Autorité environnementale

Avis délibéré de l'Autorité environnementale sur le plan de gestion pluriannuel des opérations de dragage du Rhin canalisé de Kembs (68) à Strasbourg (67)

n°Ae : 2015-83

Figure 3 : Localisation schématique théorique des zones de sédimentation préférentielle (source : PGPOD du Rhin Canalisé d'EDF)

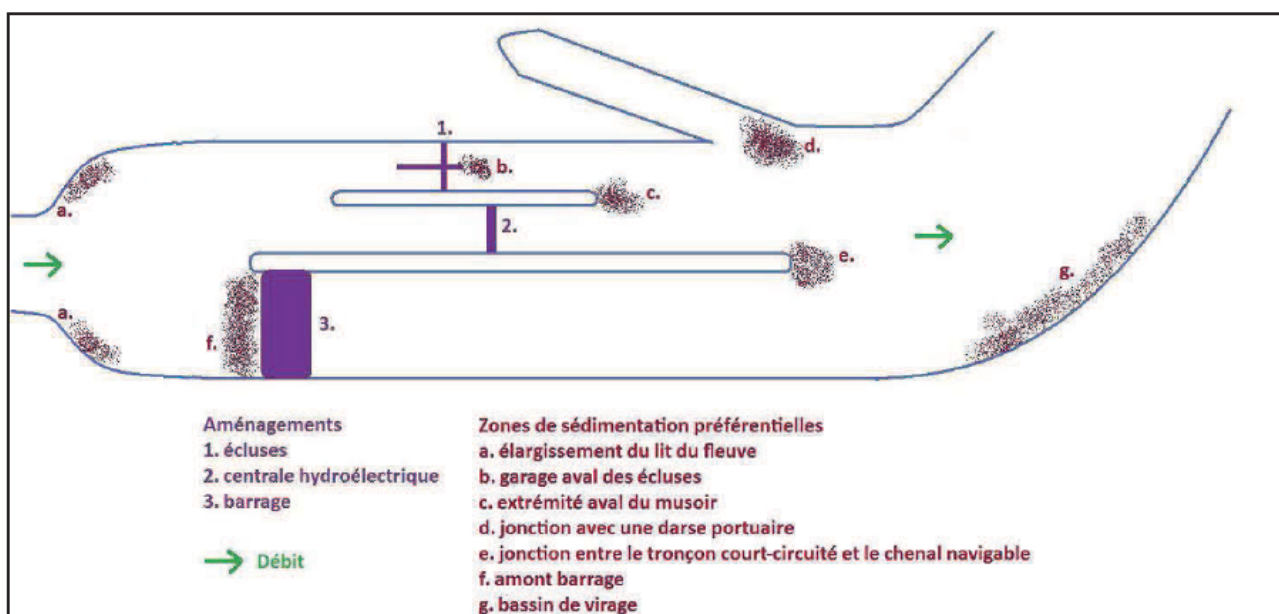
L'emplacement des dragages ne fait référence que de façon générale à la typologie des zones de sédimentation préférentielles, sans préciser les emplacements correspondants pour chaque aménagement de la concession. Pourtant, lors de leur visite sur site, les rapporteurs ont été informés qu'EDF réalisait des relevés bathymétriques, qui lui permettent de connaître la localisation des zones de sédimentation pour chaque ouvrage. Cette présentation ne précise pas non plus les incidences éventuelles des crues sur la remise en suspension et les déplacements de sédiments, et la prise en compte de tels phénomènes par le plan de dragage.

L'Ae recommande au maître d'ouvrage de préciser pour chaque concession les secteurs prévisibles de dragages des sédiments, ainsi que les modalités d'adaptation en cas de déplacement ou de remise en suspension de ces sédiments sous l'effet des crues.
